# Mosquée Selimiye (Turquie) No 1366

Mosquée Selimiye et son ensemble social

Région de Marmara, Province d'Edirne  
République de Turquie

Plan indiquant les délimitations révisées du bien proposé pour inscription

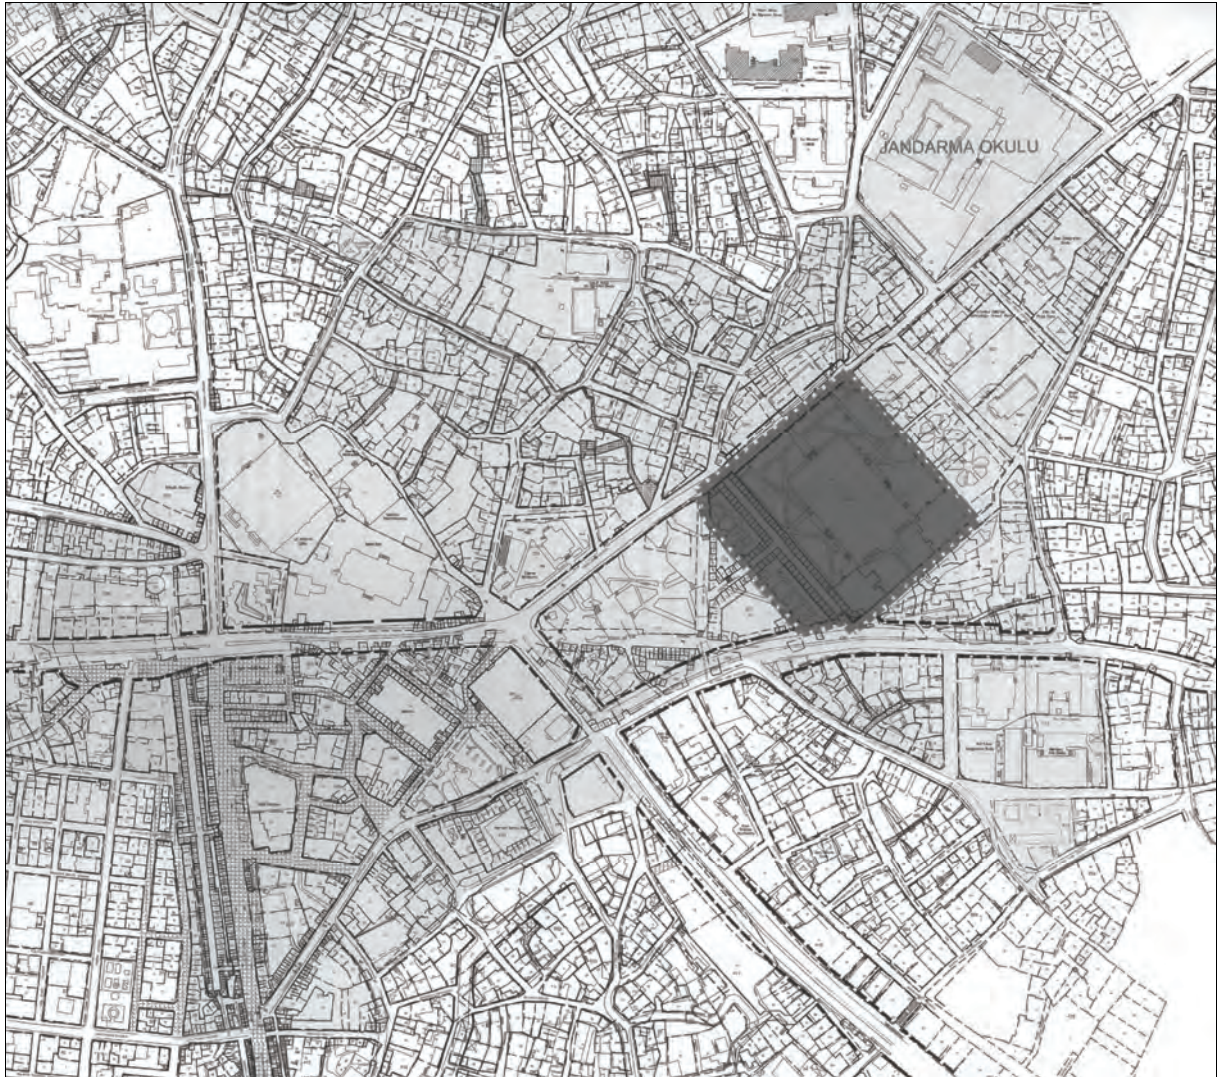
L'ICOMOS avait noté qu'un couloir de vue sur le côté sud n'était pas complètement inclus dans la zone tampon. Dans les informations complémentaires fournies par l'État partie, il est indiqué que, suite à un atelier avec les parties prenantes le 7 octobre 2010, une nouvelle délimitation a été adoptée incluant deux perspectives sur l'ensemble Selimiye qui n'étaient pas protégées auparavant. Cette nouvelle délimitation a été approuvée par le Conseil de conservation régional d'Edirne le 14 octobre 2010, décision no 3238. Un plan montrant cette nouvelle délimitation a été fourni (annexe 3 des informations complémentaires reçues le 18 novembre 2010).

Il est noté que la délimitation de la zone tampon a été récemment modifiée afin d'inclure des couloirs de vue supplémentaires. Le plan indiquant la nouvelle délimitation

L'ICOMOS est satisfait de cette extension et la considère appropriée.
